## 改善箇所説明図①

## 改善箇所説明図②

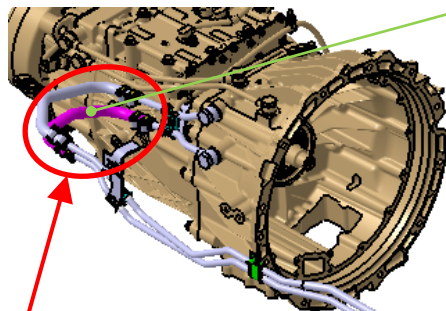
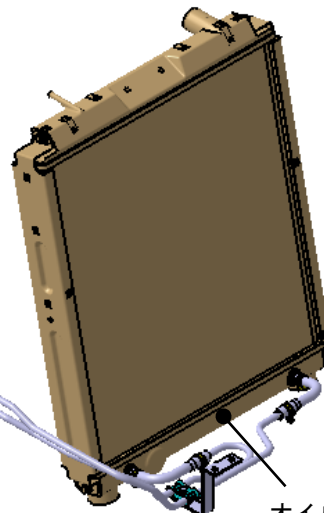
**基準不適合発生箇所**

小型トラック・バスに搭載した機械式自動変速機において、変速機のオイルクーラーホースの強度が不足しているため、ホース内の圧力変動によりホースの内側に亀裂が発生することがある。そのため、そのままの状態で使用を続けると、ホース内側の亀裂が進行して圧力に耐えきれず、ホースが破損してオイルが漏れ、最悪の場合、走行不能となるおそれがある。また、漏れたオイルにより、他車の安全な走行を妨げるおそれがある。

全車両、変速機のオイルクーラーホース（送り側）を対策品に交換する。

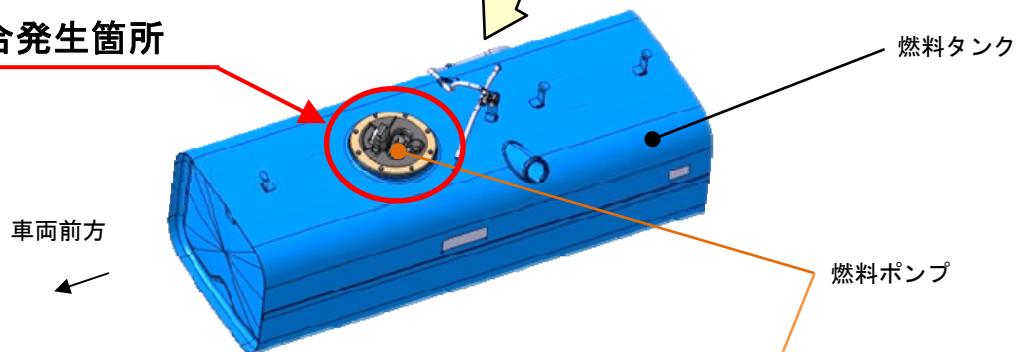
基準不適合発生箇所

小型トラックの燃料ポンプにおいて、使用過程における紫外線による劣化および製造時の残留応力によって樹脂部に亀裂が発生することがある。そのため、そのままの状態で使用を続けると、亀裂が進行して燃料が漏れるおそれがある。

全車両、燃料ポンプの上部樹脂部分にゴム製カバーを追加する。

また、燃料ポンプを点検し、上部樹脂部分に亀裂がある場合は、燃料ポンプを新品に交換する。
